軽微な変更届

開発協議申出書 受付番号	第 7-111 号
開発構想の名称	中筋山手1丁目B 造成工事
開発事業区域 の位置	宝塚市 中筋山手1丁目136番3
協定締結年月日	年 月 日
標識の修正(予定)日	年 月 日
変更の理由	①道路管理課との協議による。
変更箇所一覧(項目が多い場合は同様式の別紙で提出してください。)	
変更項目	新 旧
① 道路の雨水排水ルートの変更。	1号地の雨水排水は、街渠樹を經由してLO型側溝のVPφ300を通り、2号地前の街渠樹を経て雨水排水管へ接続する。 1号地の雨水排水は、街渠樹を經由して雨水排水管へ接続していた。

中筋山手1丁目B 造成工事

排水計画図

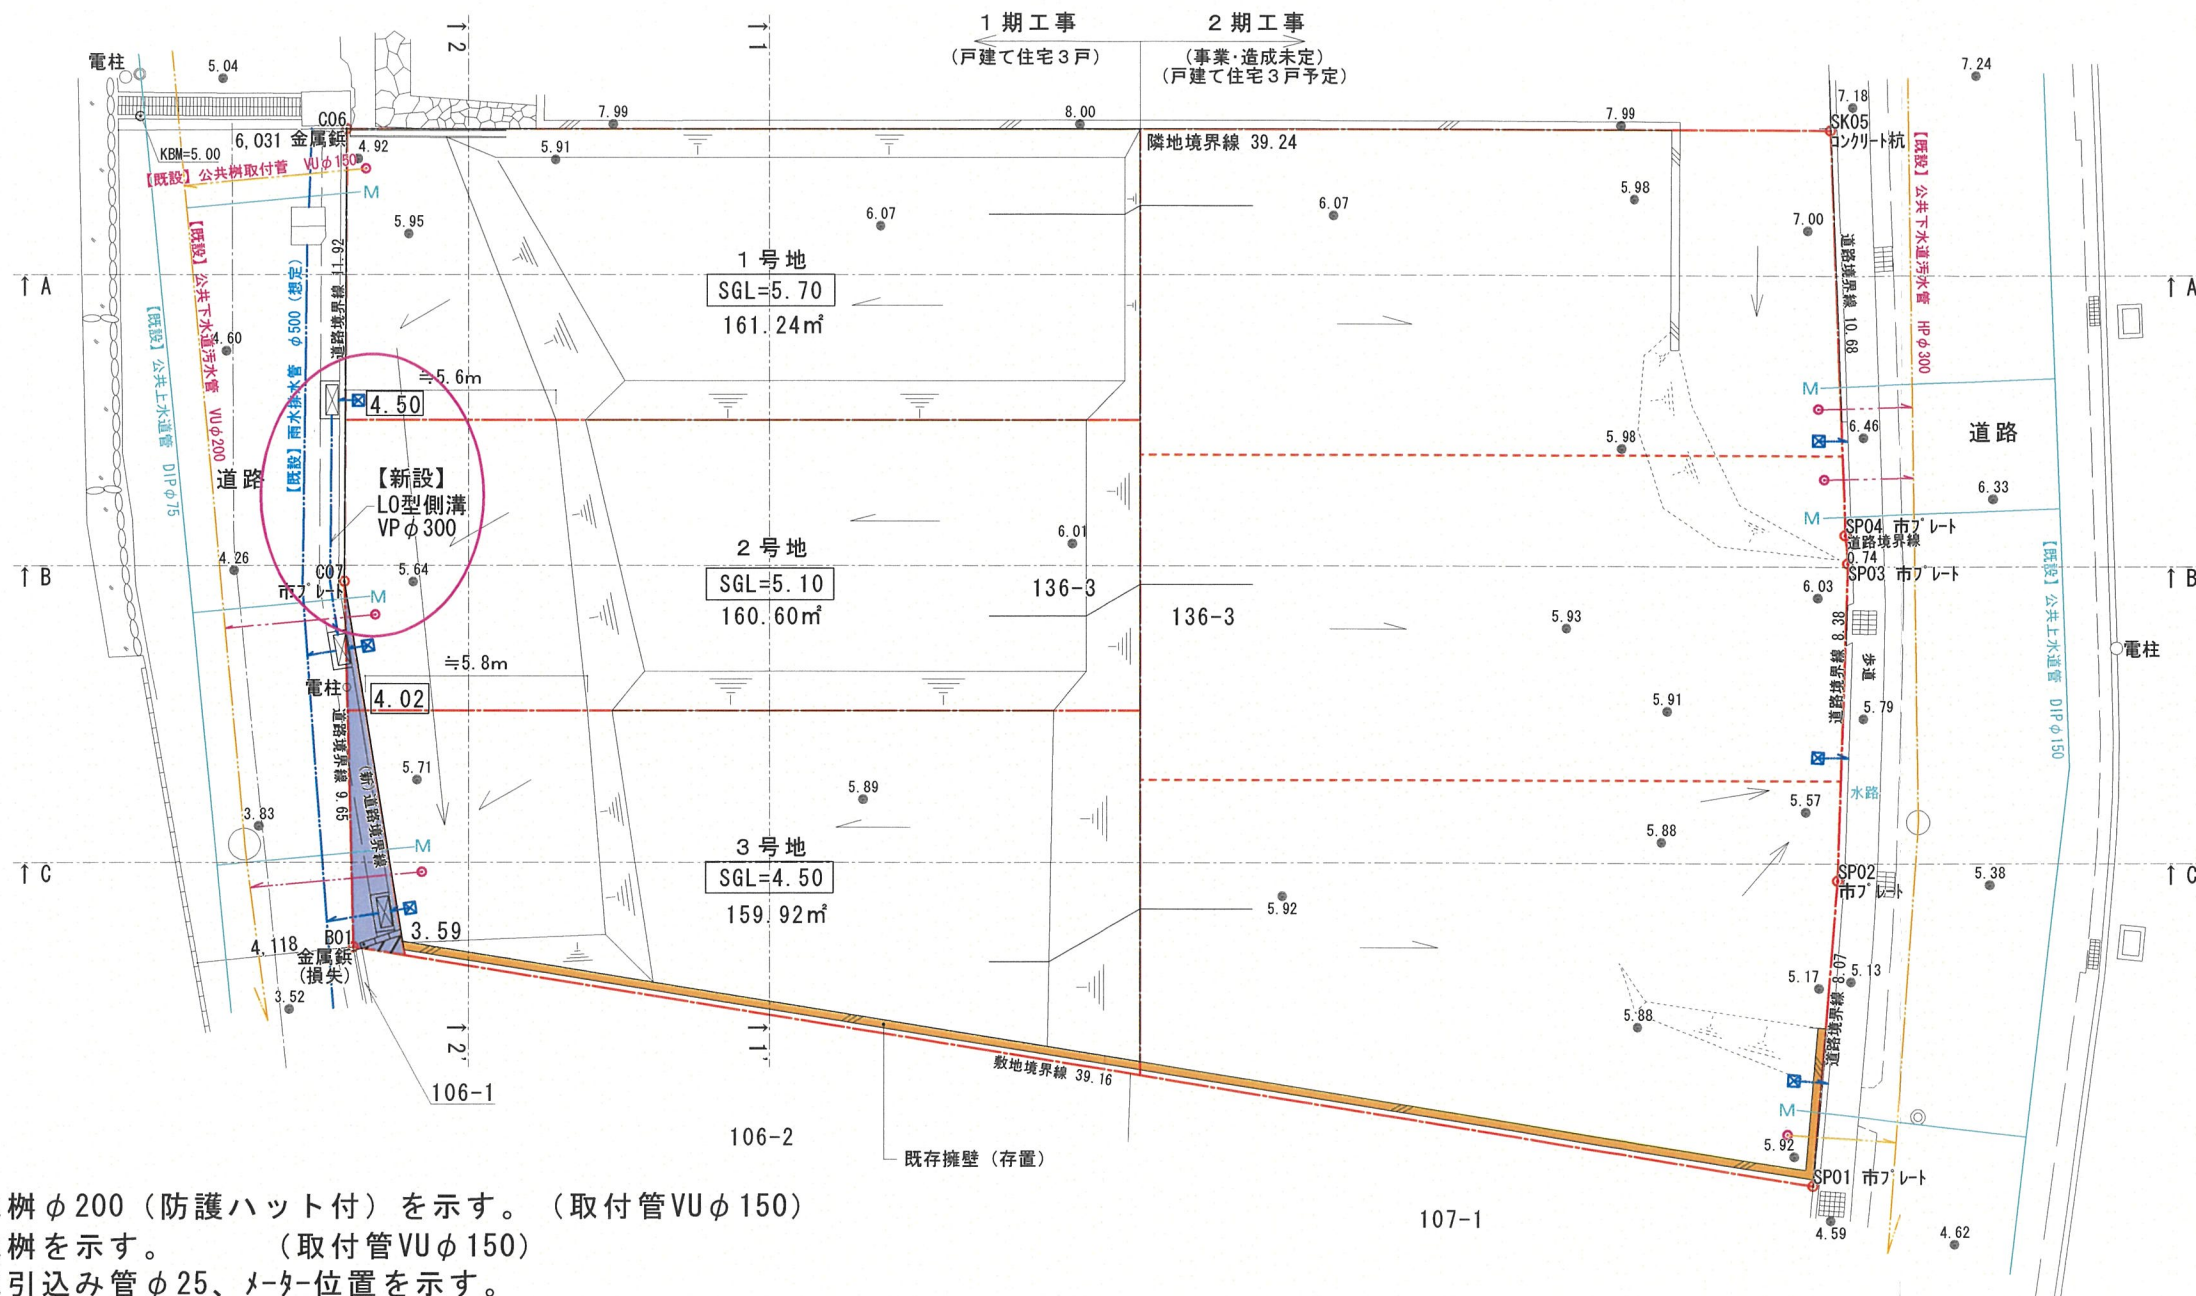
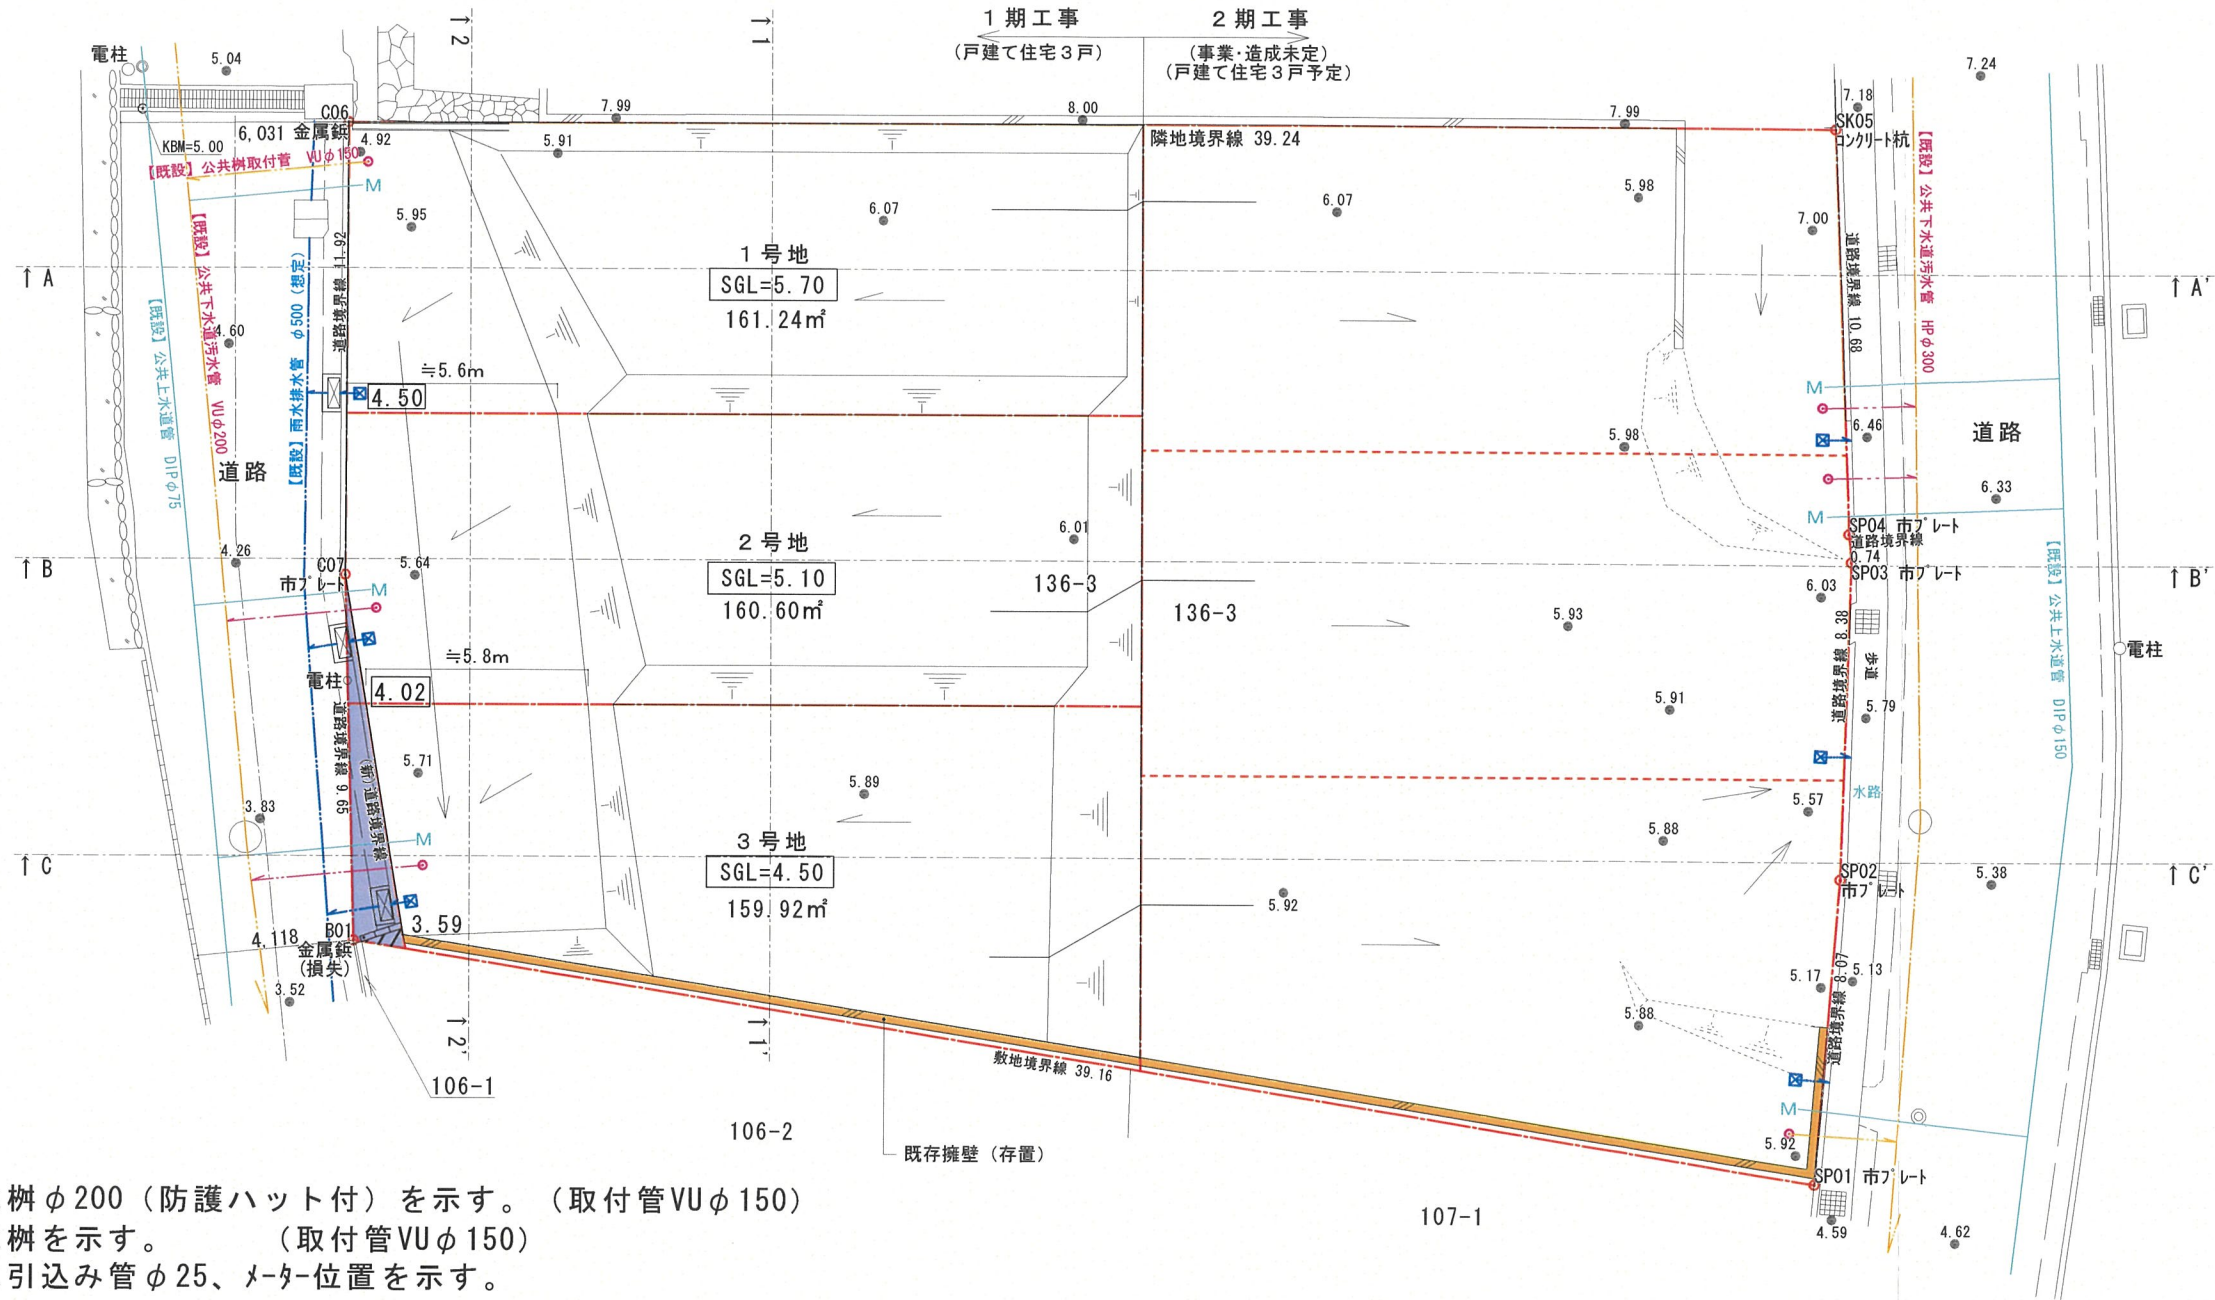
変更箇所
